Gemeinde Wietze, Bebauungsplan W-34 und Örtliche Bauvorschrift „An der Steinförder Straße“,
 Auswertung der Stellungnahmen der Beteiligung gemäß § 4 (1) BauGB

Stand vom 12.11.2024
 Planstand: 8.11.2023

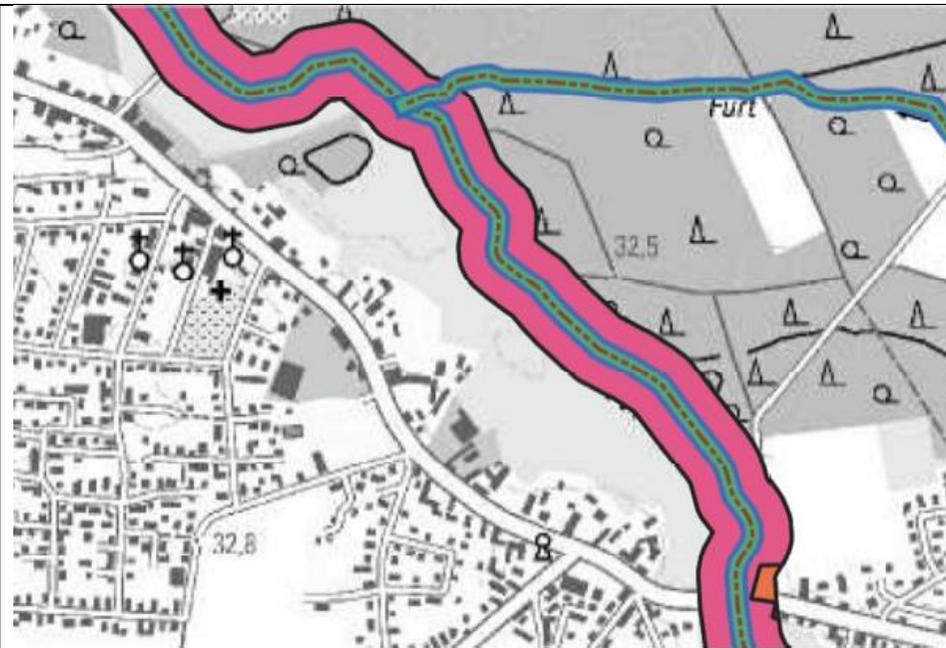
Die Wietze stellt sich im Planungsabschnitt derzeit als weitgehend gerade ausgebautes Gewässer mit ersten Tendenzen zur eigendynamischen Entwicklung und starken strukturellen Defiziten dar:

<p>Fließgewässer sind dynamische Systeme. Da Ausgleichsmaßnahmen i.d.R. mit einem starren Ansatz festgeschrieben werden, ist jedoch zu befürchten, dass dann keine Fließgewässerentwicklung mehr möglich ist.</p> <p>Dies ist unbedingt zu vermeiden, damit der gesetzliche Auftrag zur Gewässerentwicklung insbesondere durch Laufentwicklung, die wesentlich zur Strukturgüte beiträgt, Fläche beansprucht und gemäß WHG §39 und EG WRRL umzusetzen ist, durchgeführt werden kann.</p> <p>Wünschenswert wäre, dass die Kompensationsmaßnahme die Gewässerentwicklung einbezieht und der UHV Wietze in die Ausgestaltung der Pflege- und Entwicklungspläne einbezogen wird. Wie die Kompensation dafür zu erfassen und zu berechnen ist, ist mit der UNB des LK Celle abzustimmen.</p> <p>Für die Wietze wurde ein Entwicklungskorridor vom NLWKN berechnet. Dieser wird voraussichtlich in die nächste Änderung des RROP einfließen und sollte bereits jetzt von Baumaßnahmen freigehalten werden. Im Planungsgebiet beträgt die Korridorbreite nach ersten Berechnungen rd. 154 m.</p>	<p>Der bereitgestellte Randstreifen soll bzw. kann es dem UHV ermöglichen, dort auch dem Gewässer den nötigen Raum für die dynamische Eigenentwicklung zu geben, deshalb wurde auch bewusst dieser Standort gewählt, die Maßnahme steht dem gesetzlichen Auftrag nicht entgegen. Es spricht nichts dagegen, den UHV in die weitere Unterhaltung des Randstreifens mit einzubeziehen. Eine Änderung des Kompensationsansatzes ist nicht erforderlich.</p>
